利根川・江戸川河川整備計画（原案）意見募集 事務局宛

総合確率法の間違い（利根川・江戸川河川整備計画原案へのパブコメに関して）

「利根川水系利根川・江戸川河川整備計画（原案）」に対する意見

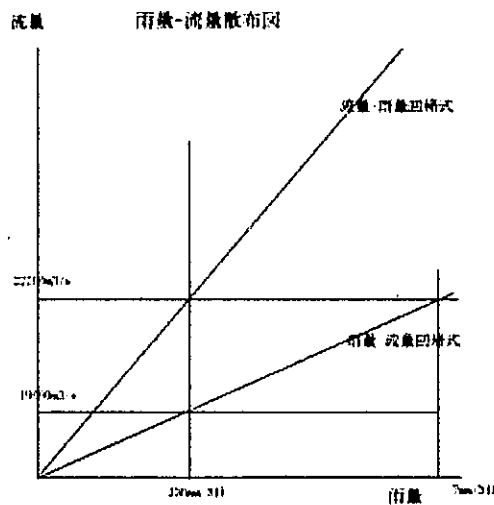
上図は雨量と流量の散布図 (R-Qp 図) から、雨量・流量の回帰式と流量・雨量の回帰式を表す模式図である。主要 62 洪水の雨量と流量の散布図において、任意の雨量における流量群の平均値をプロットすると模式図の雨量・流量の回帰式になる。一方任意の流量における雨量群の平均値をプロットすると模式図の流量・雨量の回帰式になる。この模式図では回帰式は直線で表現しているが、実際は曲線になっている。しかし考え方は同じである。

この手法では流量・雨量の回帰式を利用していることになる。しかし主要 62 洪水の雨量と流量の散布図においては、模式図の雨量・流量回帰式が正しい雨量と流量の関係を与えるものである。任意の雨量における流量群の平均値の年超過確率はその雨量の年超過確率の等しいとする関係を表しているのである。具体的に主要 62 洪水の散布図から試算すると、雨量確率 1/200 の雨量 336mm/3 日のピーク流量群の平均値は 19000m³/s 程度になる。この計算によると、治水安全度 1/200 における基本高水流量は 19000m³/s 程度である。

模式図の流量・雨量回帰式は雨量・流量回帰式の逆関数である。雨量・流量回帰式から得られた雨量と流量の関係は、逆関数である流量・雨量回帰式から得られる雨量と流量の関係とは一致しない。この簡単な関係が案外理解されていないで、逆関数から得られた雨量と流量の関係が元の雨量・流量回帰式から得られた雨量と流量の関係と一致していると考えるのは間違いである。

新モデルによる主要 62 洪水の雨量と流量の散布図において、雨量-流量回帰式を利用して治水安全度 1/200 における基本高水流量を計算することを推奨する。具体的には計画雨量 336mm/3 日におけるピーク流量群の平均値の年超過確率を 1/200 とするものである。この計算では、任意の流量における雨量群も正規分布すると考えるが許される仮定である。
